MINERÁLIA – MINAS, GEOTECNIA E CONSTRUÇÕES, LDA
PROJETO DA MINA DA BORRALHA

ESTUDO PRÉVIO
ESTUDO DE IMPACTE AMBIENTAL
VOL. V – ELEMENTOS ADICIONAIS

O presente documento constitui o **VOLUME V – ELEMENTOS ADICIONAIS** – do Estudo de Impacte Ambiental (EIA) relativo ao Projeto da Mina da Boralha (AIA n.º 3738), datado de junho de 2024, e visa dar resposta à solicitação da Agência Portuguesa do Ambiente (APA), veiculada através do ofício n. S046210-202407-DAIA.DAP DAIA.DAPP.00105.2024 (**ANEXO I**).

Figura 2.1 – Planta cartográfica ilustrativa escombreiras existentes a reabilitar pelo proponente

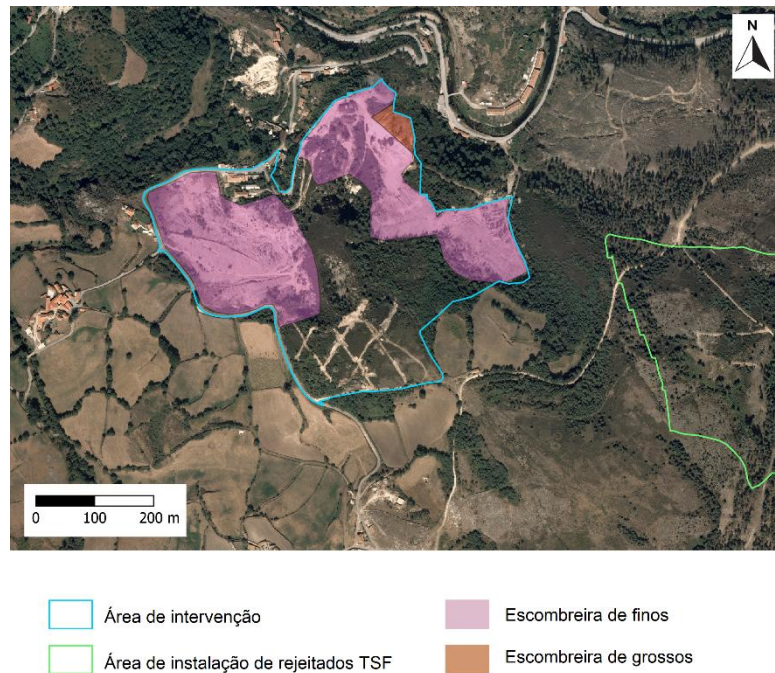
2.4 Identificar e caracterizar as escombrelas existentes (passivo ambiental) na área de intervenção, que o proponente se propõe reabilitar. Apresentar uma Planta com essa informação, dado que apenas se encontrou cartografia no ofício da EDM (Anexo 3).

No **VOLUME III - PEÇAS DESENHADAS** do EIA, foi acrescentada uma planta com a informação cartográfica solicitada (**DESENHO 8.3**). Na figura que se segue está ilustrada a informação cartográfica de pormenor com a representação das escombrelas existentes na área de intervenção.

Figura 6.3– Planta ilustrativa do PDA executado (PDA Final)

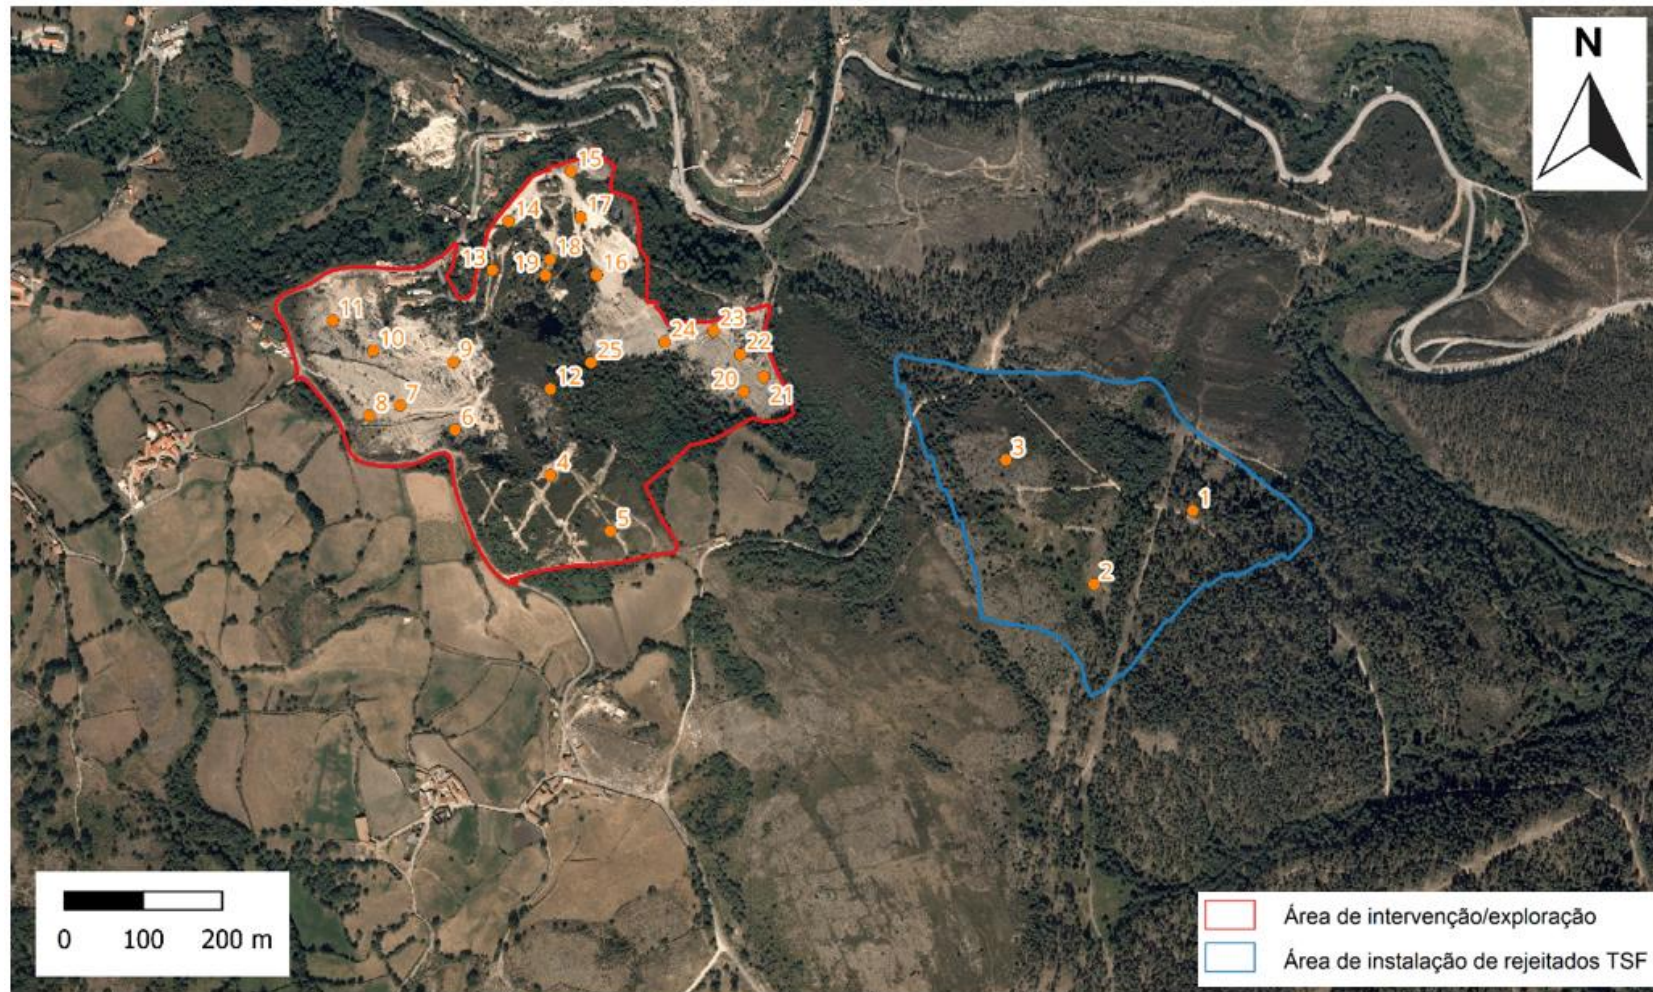
6.2 Apresentar uma proposta de amostragem ao solo, para avaliação do estado referência e/ou avaliar uma eventual contaminação e conseqüentemente da evolução durante o tempo de vida da atividade e aquando do seu encerramento, devendo o mesmo ser proposto no plano de monitorização, uma vez que os resultados da campanha realizada revelaram excedências, de acordo com os valores de referência da Tabela E (para uso industrial) do Guia Valores de Referência para o Solo, APA (janeiro, 2019 – rev3), por arsénio, cobre, chumbo, molibdénio, urânio e 1 por zinco, afigurando-se estes dados insuficientes. Nesse contexto, deve ser tido em conta o seguinte:

Em janeiro de 2025 foi executado o plano de investigação (doravante designado de PDA) preconizado, com ligeiros ajustes no terreno, mas garantindo a representatividade daquilo que se pretendia analisar. Na figura que se segue é apresentada a planta de localização dos pontos executados (PDA final).

Figura 6.9 – Malha proposta para a monitorização de solos

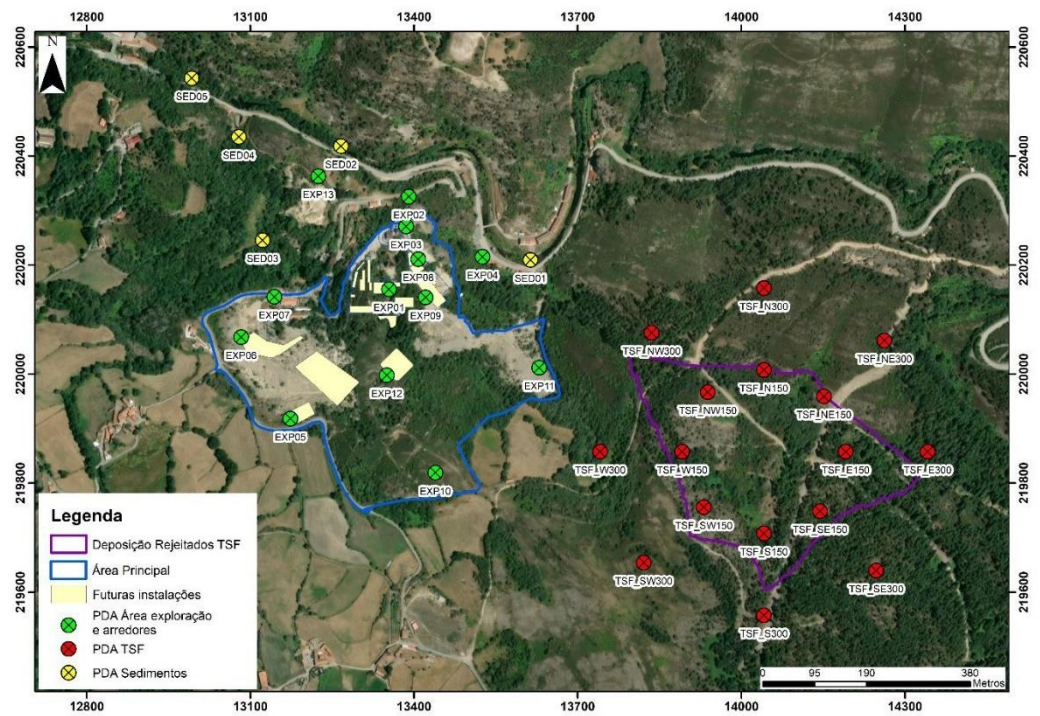
6.10 Apresentar um plano de monitorização dos solos, considerando os seguintes pressupostos:

Por forma a dar resposta à presente questão, apresenta-se no **ANEXO 6.5 do VOLUME IV-ANEXOS do EIA** um plano de monitorização de solos de acordo com o guia elaborado pela Agência Portuguesa do Ambiente (APA) “Solos Contaminados – Guia Técnico | Plano de Amostragem e Plano de Monitorização do Solo” (2019) (APA, Solos Contaminados- Guia Técnico, 2019).

O plano proposto, cuja malha se encontra apresentada na Figura 6.9, visa avaliar a evolução das concentrações de potenciais contaminantes ao longo do tempo de operação da mina, com toma de amostras de solo em pontos de amostragem pré-determinados, em intervalos de tempo pré-definidos.
